210529 ET 209608

ALTERNATEURS POUR VOITURES SMART PRODUITES ENTRE 2000 ET 2007
INFORMATIONS TECHNIQUES

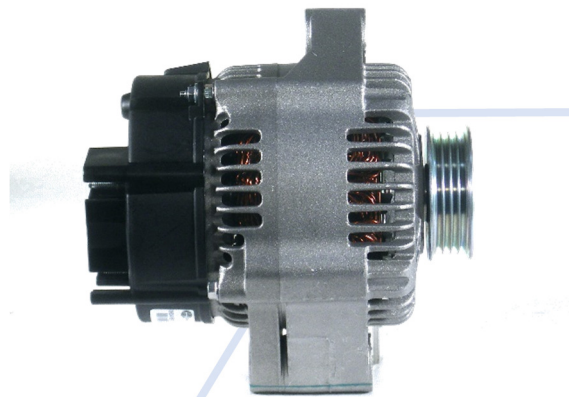
Articles très similaires physiquement mais non interchangeables.

L'alternateur 210529 a une connexion PH IN supplémentaire qui reçoit une entrée de l'unité de commande de gestion du moteur (ECU) pour l'activation. Il y a une diode spéciale dans le câblage du véhicule concerné. Ce détail rend les deux éléments différents et donc NON interchangeables.
